If 14.02.2023 Infraestructura Verde y Paisaje
(s/Acta CIC 14.02.2023)

- A El informe exige:
- Mejorar el grafismo y la escala del plano de Infraestructura Verde.
 - Redelimitar el sector Mistelera
 - Prohibir la implantación de instalaciones de energía renovable en las unidades de alto o muy alto valor paisajístico.

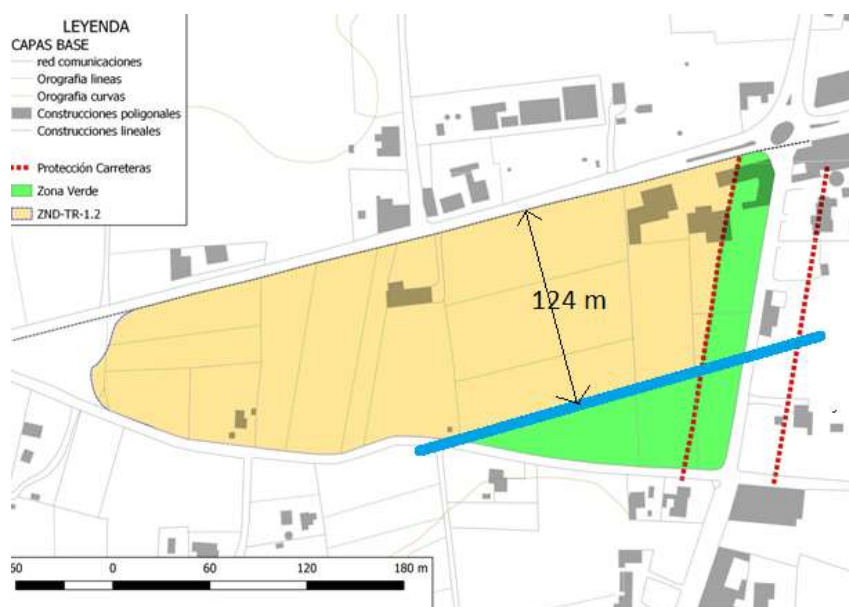
La redelimitación del sector fue exigida por el informe del servicio de IV+P en su informe de 19.06.2019.

Se analizó ese requerimiento en nuestras Observaciones de 31.07.2020 (que se reproducen como nota al final de este informe) a resultas de las que se mantuvo la delimitación inicial del sector, opción que seguimos estimando más adecuada que la que exige IV+P, pues un suelo que goza de condiciones de centralidad urbana, (Carreteras GV lo considera emplazado en la Travesía urbana de La Xara) y de accesibilidad (travesía CV724; camí Fondo) será difícil que pueda controlarse si su régimen es suelo no urbanizable.

Este punto de vista se contrastó en entrevista física con el servicio, de la que, al parecer erróneamente, extrajimos la conclusión de que era aceptado.

No ha sido así, y este es un aspecto que reiteró el sº IV+P en julio 2022 y que ha vuelto a reiterarlo ahora, por lo que, cabe:

- a) Mantenernos en las determinaciones del PGE, ya que lo solicitado por IV+P además de no conseguir los objetivos que se propone es de difícil gestión.
- b) Aunque no compartamos técnicamente su criterio, no es prudente poner en cuestión la aprobación del PGE por este aspecto que no es de vital importancia para él, por lo que se opta por rectificar y separa el sector Mistelera del casco urbano de La Xara, dejando un espacio entre ambos que queda clasificado como ZRP-MU-PL Plà.

Estimo que la determinación del PGE es más adecuada que la que exige IV+P, ya que es resultado final puede ser el mismo, pero la ventaja de colocar una zona verde en ese punto despeja posibles ocupaciones indeseables en ese punto.

A fin de garantizar la efectiva separación paisajística del futuro consolidado de este sector con respecto al actual consolidado del núcleo urbano de La Xara puede completarse la ficha de ordenación del sector indicando que la zona verde del sector ocuparía no menos del vértice del sector delimitada por una línea paralela a la actual CV7222 a 124 m de esta:

zona verde cuya ordenación y urbanización tendría un carácter rural y agrícola, acorde al carácter y los patrones definitorios de la unidad de paisaje en la que se inserta el sector, y estaría libre de construcciones.
